改善箇所説明図

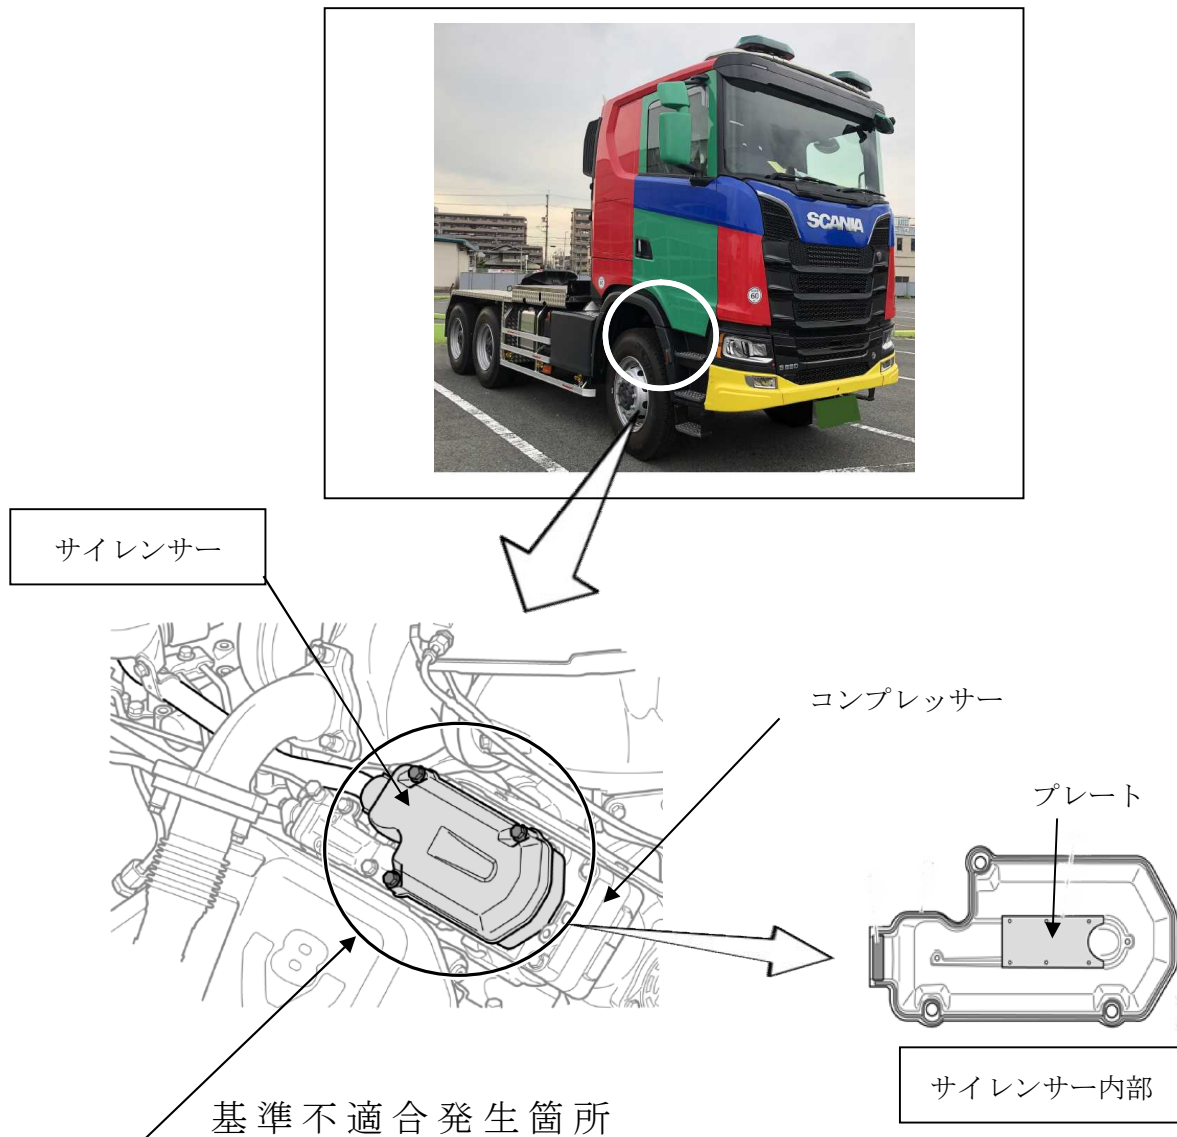
エンジンの動力により駆動されている圧縮空気用コンプレッサーの吸入側サイレンサー内部の整流プレートが強度が不足しているため、サイレンサー内の空気の流れによりプレートが振動し異音が発生する場合がある。このまま使用を続けた場合、最終的にこのプレートが破損し破片がコンプレッサー内部に吸入され、コンプレッサーが損傷し、走行不能になる恐れがある。

全車両、サイレンサー内部にあるプレートを取り外す。
コンプレッサーが損傷している場合は交換する。

注 は、内部のプレートを外す部品を示す。

識別：サイレンサー上面に白色ペイントを塗布する。
